Elektrische installaties op laagspanning en op zeer lage spanning (Boek 1 - KB 8/09/2019) - Algemene Directie Energie

📍 Plaats van het onderzoek: Tentoonstellingslaan 25 - 9000 Gent België

📄 Aard onderzoek: Periodieke inspectie (Boek 1 6.5)

BESLUIT : NIET CONFORM

Bord 1

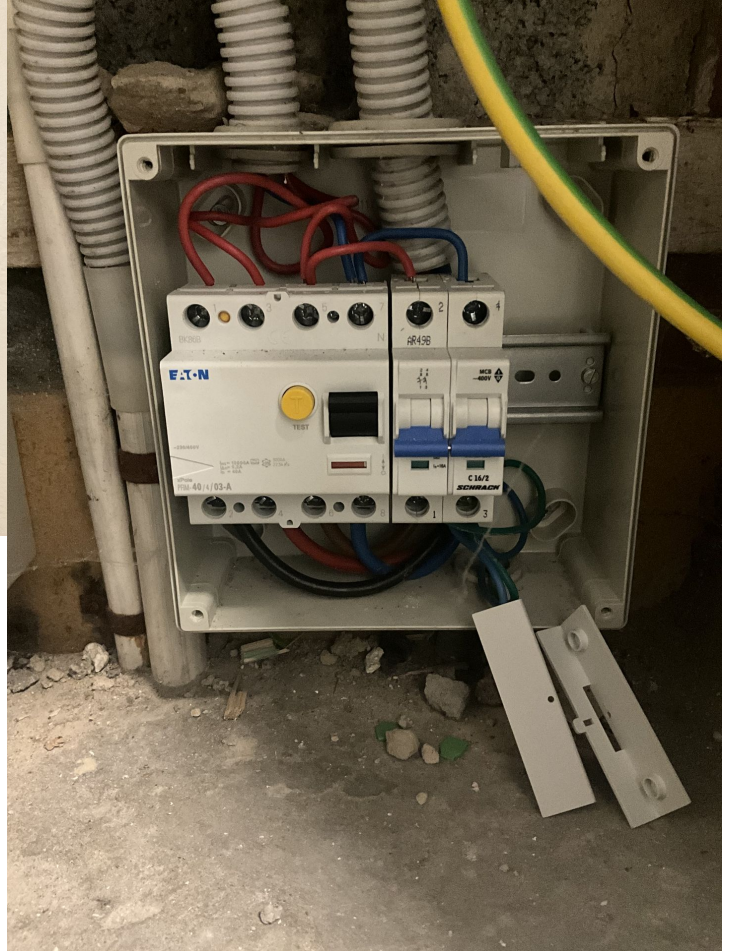
F. Elektrische bord		
	De nominale spanning dient duidelijk vermeld te worden op een oordeelkundig gekozen plaats.	
	Pictogram "levensgevaar" dient op degelijke wijze aangebracht te worden.	
	Het schakelbord op ongeveer 1,50 m boven de vloer plaatsen.	B1: 5.3.5.1.; B3 5.3.5.1.
	Deur of afschermplaat van het schakelbord (terug)plaatsen. Aanraking van naakte onder spanning staande delen is mogelijk.	B1: 4.2.2.3.; 5.1.4.; 5.3.5.1.; B3: 4.2.2.2.; 5.1.4.

Categorie	Bewoordingen	Paragraaf
F. Elektrische bord		
	De juiste draaddikte gebruiken voor elke automaat	
I. Toestellen		
	Stopcontacten met penaarding die niet verbonden zijn met de aardingsinstallatie zijn verboden.
